TRANS/WP.29/2001/25  
10 April 2001

**ПРЕДЛОЖЕНИЕ ПО ПРОЕКТУ ДОПОЛНЕНИЯ 1  
К ПОПРАВКАМ СЕРИИ 01 К ПРАВИЛАМ № 94**

(Защита в случае лобового столкновения)

Рисунок 1

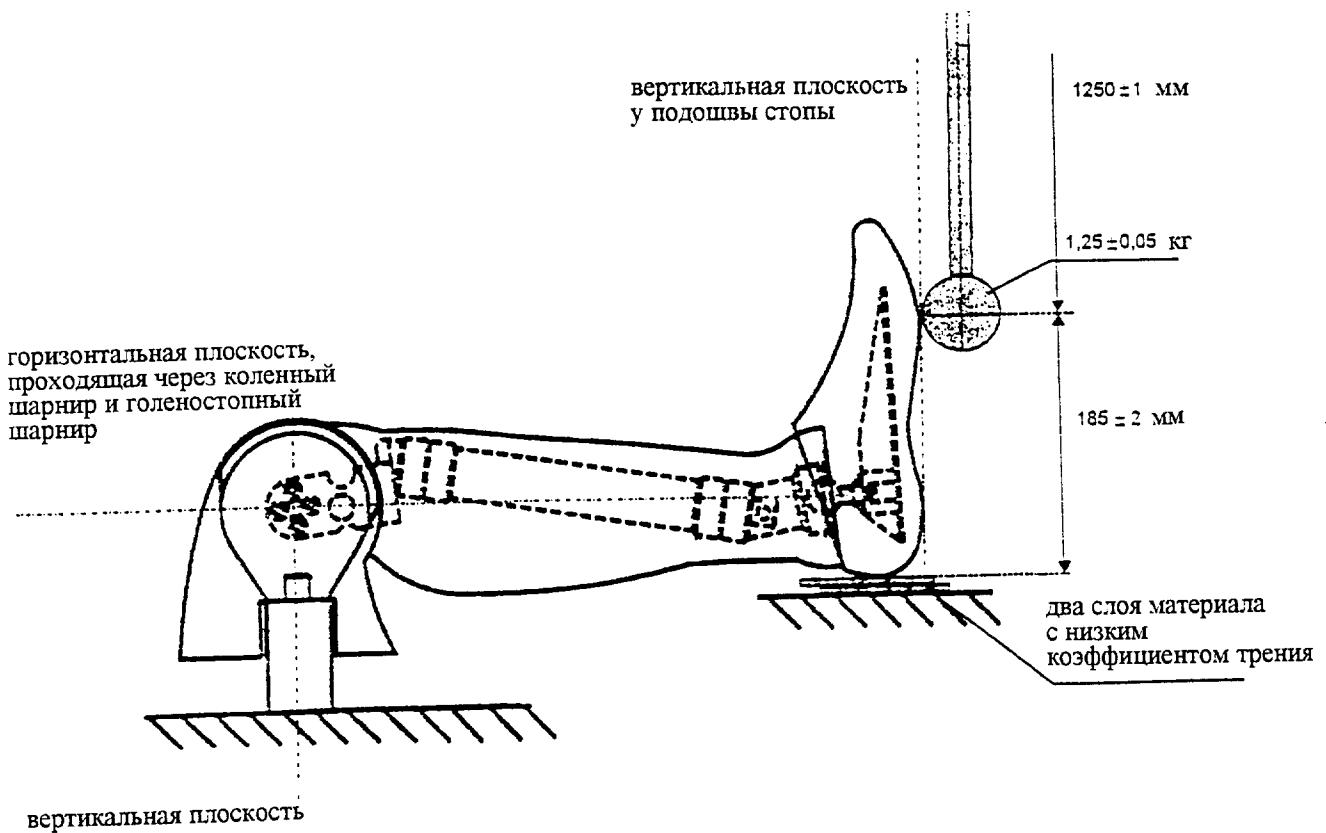
- 1.3.4     Ножной блок устанавливается на арматуре, изображенной на рис. 1. Испытательная арматура должна быть жестко закреплена, чтобы предотвратить смещение во время удара. Осевая линия имитатора нагрузки бедра (78051-319) должна быть вертикальной с допуском  $\pm 0,5^\circ$ . Опора регулируется таким образом, чтобы линия, соединяющая вилочный коленный шарнир и болт крепления голеностопа, была горизонтальной с допуском  $\pm 3^\circ$ , причем пятка устанавливается на двух пластинах с плоской поверхностью из материала с низким коэффициентом трения (пластина ПТФЭ). Необходимо обеспечить, чтобы материалы, имитирующие мягкие ткани голени, находились как можно ближе к колену. Голеностоп регулируется таким образом, чтобы плоскость подошвы стопы была вертикальной и перпендикулярной направлению удара с допуском  $\pm 3^\circ$  и чтобы средняя стреловидная плоскость стопы соответствовала положению рычага маятника. Перед каждым испытанием необходимо отрегулировать коленный шарнир в пределах  $1,5 \pm 0,5$  г. Голеностопный шарнир регулируется таким образом, чтобы он мог двигаться свободно, а затем закрепляется так, чтобы стопа лишь стабильно опиралась на пластину ПТФЭ.

Рисунок 2

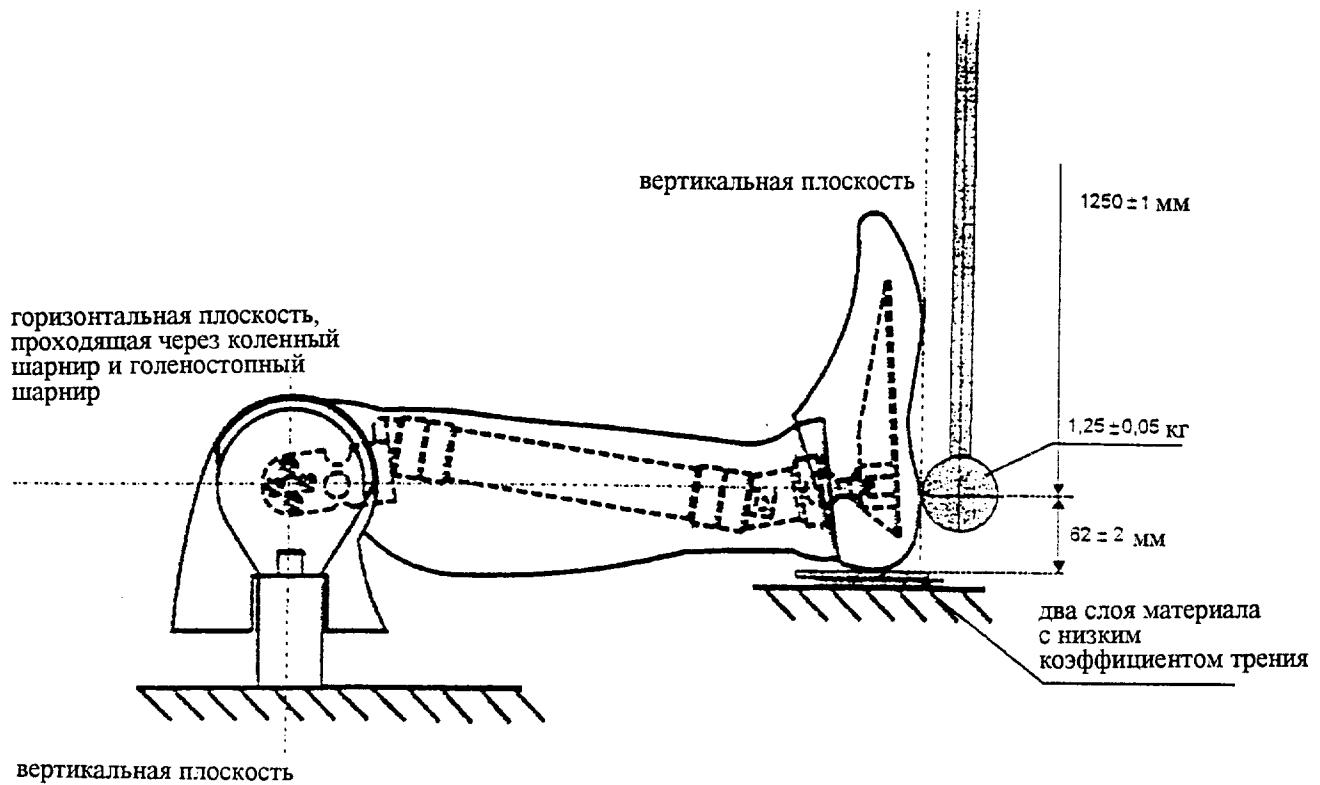
- 2.3.4     Ножной блок устанавливается на арматуре, изображенной на рис. 2. Испытательная арматура должна быть жестко закреплена, чтобы предотвратить смещение во время удара. Осевая линия устройства, имитирующего датчик нагрузки бедра (78051-319), должна быть вертикальной с допуском  $\pm 0,5^{\circ}$ . Опора регулируется таким образом, чтобы линия, соединяющая вилочный коленный шарнир и болт крепления голеностопа, была горизонтальной с допуском  $\pm 3^{\circ}$ , причем пятка устанавливается на двух пластинах с плоской поверхностью из материала с низким коэффициентом трения (пластина ПТФЭ). Необходимо обеспечить, чтобы материалы, имитирующие мягкие ткани голени, находились как можно ближе к колену. Голеностоп регулируется таким образом, чтобы плоскость подошвы стопы была вертикальной и перпендикулярной направлению удара с допуском  $\pm 3^{\circ}$  и чтобы средняя стреловидная плоскость стопы соответствовала положению рычага маятника. Перед каждым испытанием необходимо отрегулировать коленный шарнир в пределах  $1,5 \pm 0,5$  г. Голеностопный шарнир регулируется таким образом, чтобы он мог двигаться свободно, а затем закрепляется так, чтобы стопа лишь стабильно опиралась на пластину ПТФЭ.

Рисунок 3

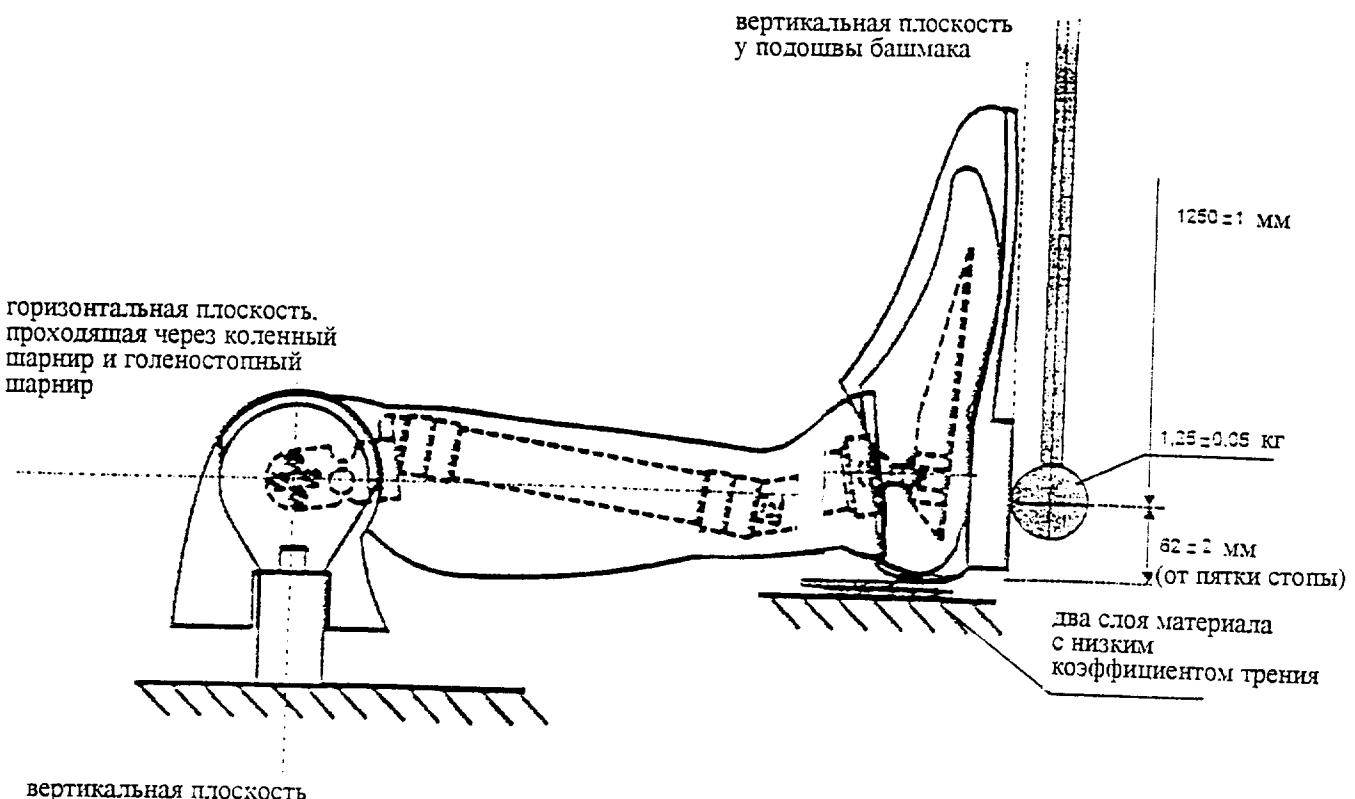
- 3.3.4 Ножной блок устанавливается на арматуре, изображенной на рисунке 3. Испытательная арматура должна быть жестко закреплена, чтобы предотвратить смещение во время удара. Осевая линия имитатора нагрузки бедра (78051-319), должна быть вертикальной с допуском  $\pm 0,5^{\circ}$ . Опора регулируется таким образом, чтобы линия, соединяющая вилочный коленный шарнир и болт крепления голеностопа, была горизонтальной с допуском  $\pm 3^{\circ}$ , причем пятка башмака устанавливается на двух пластинах с плоской поверхностью из материала с низким коэффициентом трения (пластина ПТФЭ). Необходимо обеспечить, чтобы материалы, имитирующие мягкие ткани голени, находились как можно ближе к колену. Голеностоп регулируется таким образом, чтобы плоскость пятки и подошвы башмака была вертикальной и перпендикулярной направлению удара с допуском  $\pm 3^{\circ}$  и чтобы средняя стреловидная плоскость стопы и башмака соответствовала положению рычага маятника. Перед каждым испытанием необходимо отрегулировать коленный шарнир в пределах  $1,5 \pm 0,5$  г. Голеностопный шарнир регулируется таким образом, чтобы он мог двигаться свободно, а затем закрепляется так, чтобы стопа лишь стабильно опиралась на пластину ПТФЭ.
